PREVOST

BULLETIN DE GARANTIE

BG24-25

DATE :	Juillet 2024	SECTION : 06 ÉLECTRIQUE
EXPIRATION:	Juillet 2026	
SUJET :	REPLACEMENT DÉCALQUE COMPOSANTES BOITE DE JONCTION ARRIÈRE

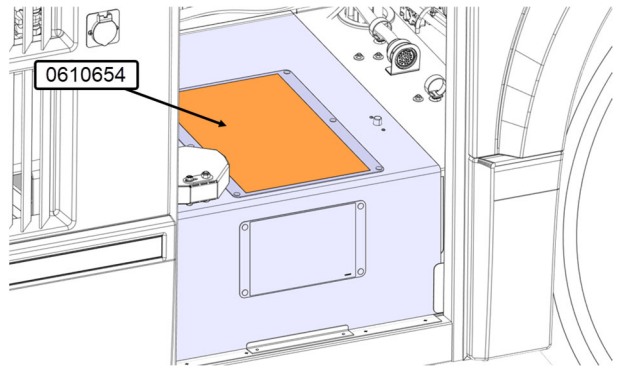
2. Enlever le décalque des composantes de la boîte de jonction arrière.

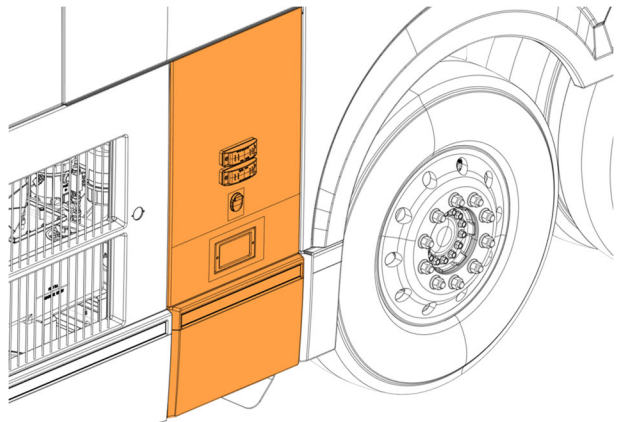
3. Installer le nouveau décalque des composantes de la boîte de jonction arrière 0610654.
